Mannheim, den 02.07.2024

Stellungnahme zu: Sanierung Swanseaplatz

Abb: Auszug aus dem Gestaltungsplan zum Swanseaplatz inkl. eingezeichnetem Schattenwurf von Neupflanzungen

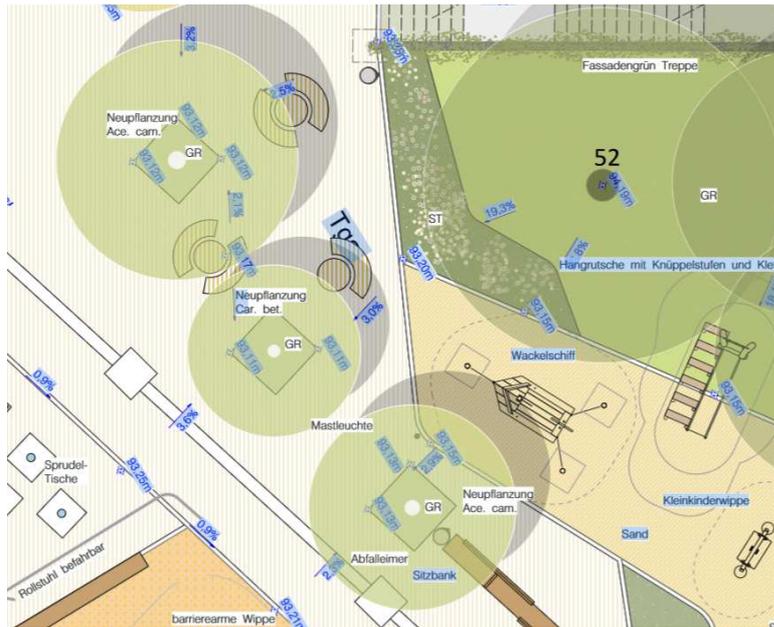
Die im Plan eingezeichneten Schattenbereiche zahlreicher neu gepflanzter Bäume werden vermutlich erst in vielen Jahren zu tragen kommen. Wir möchten deshalb anregen, insbesondere im Kleinkindbereich ggf. für die ersten Jahre Sonnensegel vorzusehen, damit ausreichend Schatten vorhanden ist.
